Bilag 5 Lokaludvalgenes bemærkninger til Projektpakke 2020

Et udkast til skybrudsprojektpakke 2020 har været sendt i høring hos lokaludvalgene i perioden 8. juli - 6. september 2019. Udkastet, der blev sendt i høring, indeholdt fem projekter. Ét af skybrudsprojekterne – projektet på Tuborgvej – er ikke medtaget i den endelige projektpakke, idet der endnu ikke er fundet en løsning på, hvor vandet fra skybrudsprojektet skal ledes hen. Bemærkninger til dette projekt er derfor ikke medtaget i notatet. De øvrige fire projekter er medtaget i den endelige Projektpakke 2020.

Høring: skybrudspakke 2020

BIR 7.5 Bispebjerg Bakke

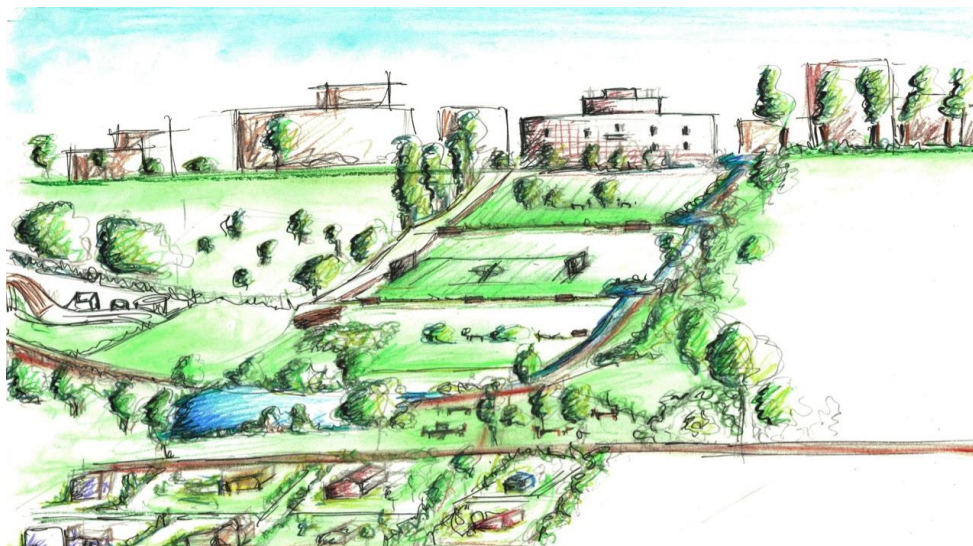
Lokaludvalget bemærker, at den forhøjede kantsten er markeret på det meste af Bispebjerg Bakke, dog ikke ud for hovedindgangen til hospitalet, hvilket vi mener er en fejl. Vandet bør i stedet ledes fra vejen til Lersøparken via to indgange: den ene som markeret med blå pil på kortet, samt en mindre skybrudsvej langs cykel/gangsti i venstre side af kortet over parken. Fodboldbanen er tit ret sumpet, og det vil ikke blive spor bedre, hvis den bliver benyttet som skybrudsvej. I stedet synes vi, at skybrudsvejen langs de to stier fortjener lidt ekstra eftertanke. Lokaludvalget er særligt optaget af, hvordan vandet håndteres videre frem i parken til søen som skal ligge nederst i parken. Håndteringen bør gøres så det skaber

merværdi og herlighedsværdi i parken. Vi er også optaget af, hvordan vandet håndteres på hospitalets område. Hospitalet ligger midt mellem de to nærværende skybrudsprojekter, og er derfor afgørende for sammenhængen i projektet.

Skybrudsprojektet på Bispebjerg Bakke er først nu blevet klar til igangsættelse, og koordinering med den gennemførte reovering var derfor ikke mulig. Det er dog kun den ene halvdel af Bispebjerg Bakke, hvor kantstenene er blevet hævet. Derfor kan der stadig opnås synergifordele på den anden halvdel af vejen, når skybrudsprojektet anlægges. Forvaltningen vil i dialog med lokaludvalget indarbejde lokaludvalgets forslag, i det omfang det er muligt alene for takstmidler og i øvrigt er foreneligt med byrumsforholdene og de vandtekniske muligheder.

(Skitse er udarbejdet af studerende fra KEA under ECOWEEK.)

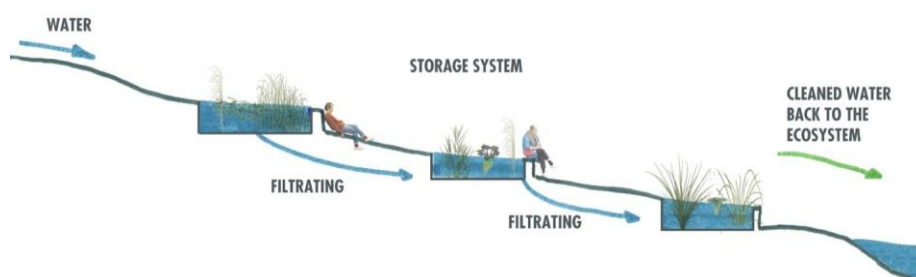
Hvis man øger kapaciteten af skybrudsvejen gennem parken, vil den også kunne håndtere vand fra selve hospitalet.

Vi foreslår derfor, at man terrasserer skybrudsvejen i parken ned langs de to cykelstier, hvor der eksempelvis kan plantes siv på terrasserne. Vand fra hospitalet kunne føres i en rende under Bispebjerg Bakke. En sådan fast etableret skybrudsvej vil både kunne præsentere sig smukt, når det regner, og når det ikke gør.
